**SYNDICAT DE DESTRUCTION DES ORDURES  
MÉNAGÈRES DE L'OUEST DU DÉPARTEMENT DE L'EURE**

CETRAVAL commune de Malleville sur le Bec

Dossier de Demande d'Autorisation d'Exploiter un Casier d'Amiante  
lié au CETRAVAL de Malleville/Le Bec

**Mémoire en réponse à l'avis de l'autorité environnementale**

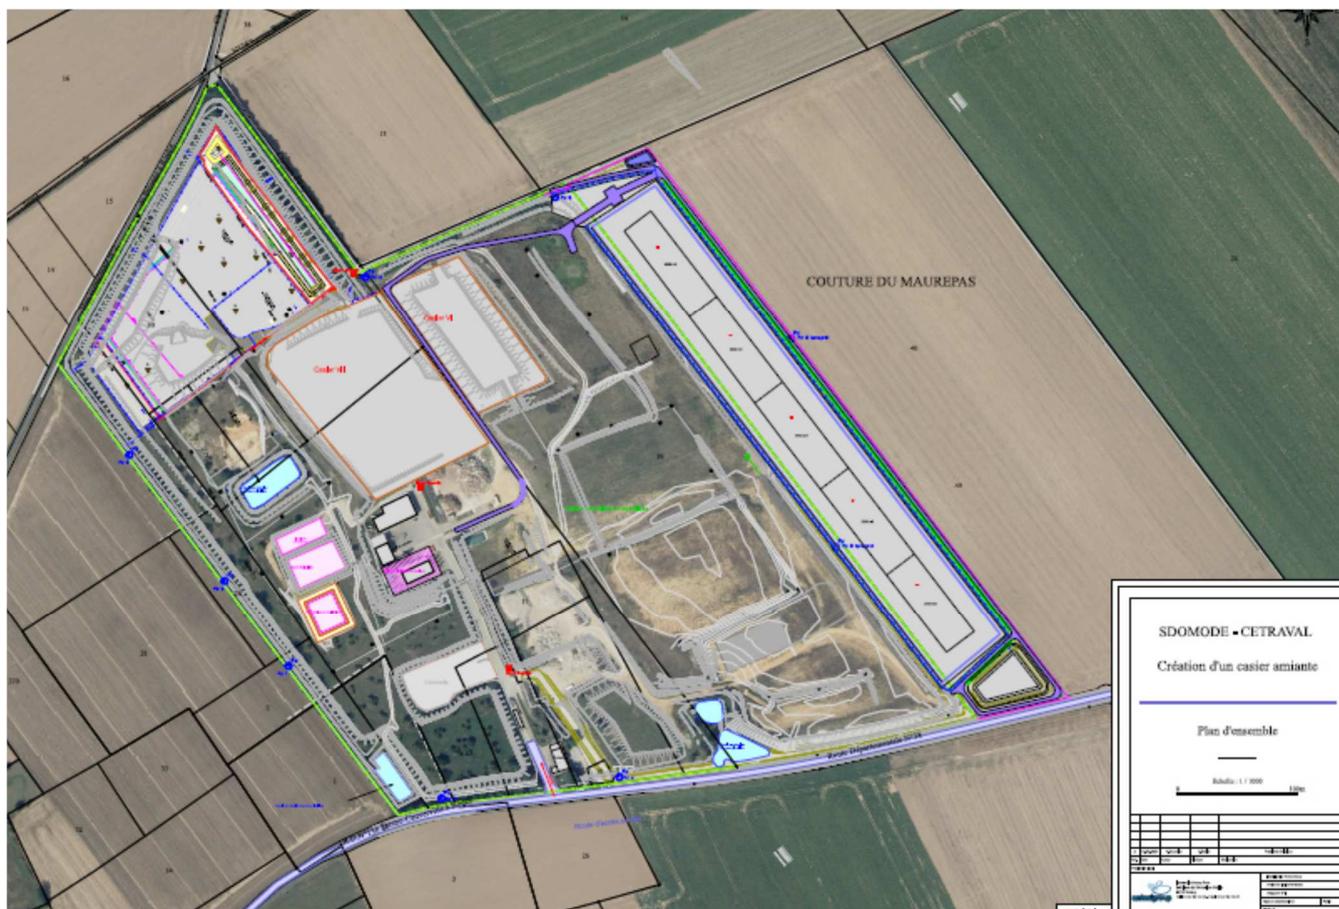
*« L'autorité environnementale recommande de compléter le dossier d'étude d'impact par une partie consacrée à la description du projet dans sa globalité, décrivant et localisant au sein du site de CETRAVAL les différentes actions nécessaires à la création du casier d'amiante lié, à son exploitation et à sa post-exploitation, ainsi que les opérations et aménagements annexes (gestion des eaux pluviales, circulation des engins, etc.). »*

L'emplacement du casier est présenté ci-dessous :

### Synoptique de gestion des lixiviats du casier amiante

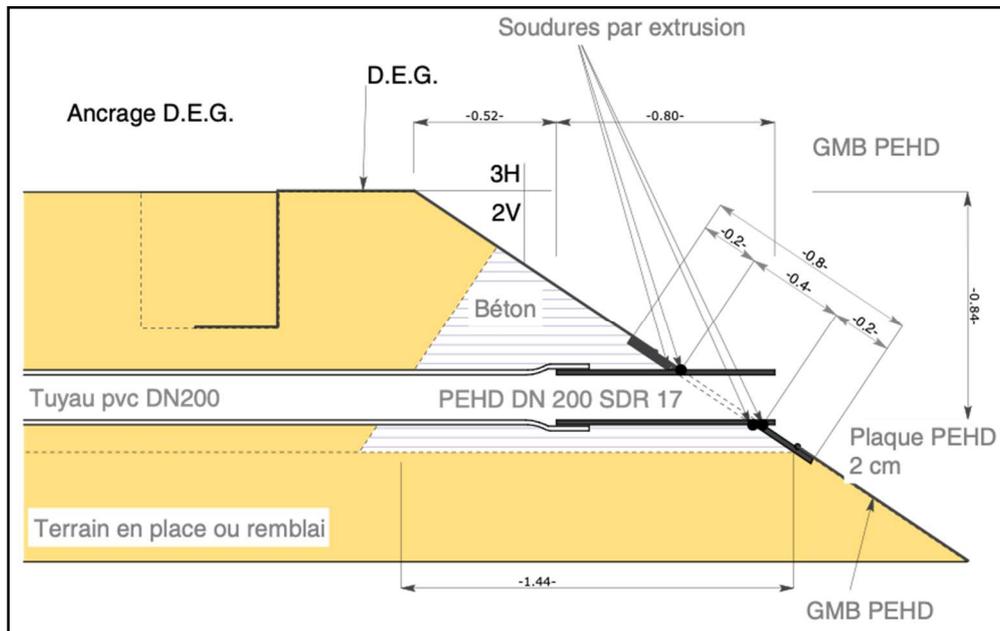
***L'autorité environnementale recommande de compléter l'étude d'impact des données ayant permis de définir le volume du futur bassin de rétention des lixiviats. Elle recommande également de clarifier les raisons nécessitant ce nouvel ouvrage, le projet n'interceptant pas davantage d'eau de pluie qu'à l'heure actuelle.***

Le captage des lixiviats du casier amiante est assuré par des drains disposés au sein de la couche de 0,30 m de silex situé sous la couche de roulement en fond de casier.

Les drains seront connectés au regard à l'extérieur du casier. Le regard sera connecté au bassin amiante. Les écoulements du casier amiante au bassin amiante seront gravitaires.

L'aménagement du casier amiante va modifier quelque peu le ruissellement des surfaces en exploitation. Il a donc été nécessaire d'aménager un bassin pour les eaux pluviales du casier amiante. Elles sont captées gravitairement vers un regard. Le regard se déverse gravitairement vers le bassin du casier amiante.

Le volume retenu du bassin du casier amiante est de 75 m<sup>3</sup> avec une revanche de 0,20 m.
